Broj: 203/5-JN/24-793/3
Podgorica, 15.04.2024. godine

POJAŠNJENJE br. 1
Zahtjeva za dostavljanje ponuda u postupku jednostavne nabavke 70963 od
04.04.2024. godine

Foto 3.

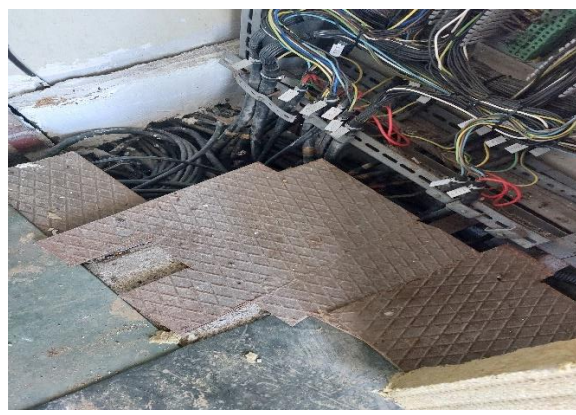
PITANJE 2: Stavka 15. Možete li nam poslati karakteristike materijala, dimenzije i izgled metalnih ploča.

ODGOVOR: Fiksiranje metalnih ploča silikonom, pur pjenom i sl.. Metalne-čelične ploče su debljine 5mm, širine 400mm, a dužina se određuje na licu mjesta zbog složenosti mjesta za postavljanje, iz tog razloga je stavka planirana u kvadratima, (foto 3 i foto 4).
